2025年4月22日

株式会社タカチ電機工業

ADシリーズ製品仕様変更のご案内

M4サイズ

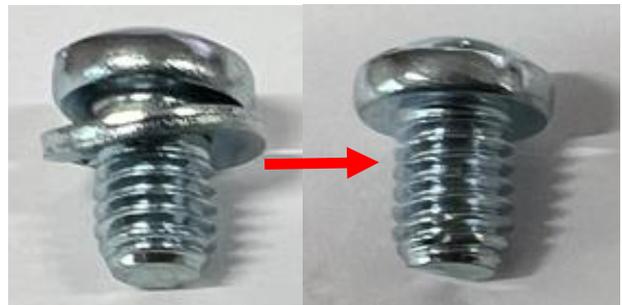
■仕様変更内容：アースビスの長さ、ワッシャーの廃止

変更前：スプリングワッシャー付き
ネジ長さ6mm

変更後：スプリングワッシャーなし
ネジ長さ5mm
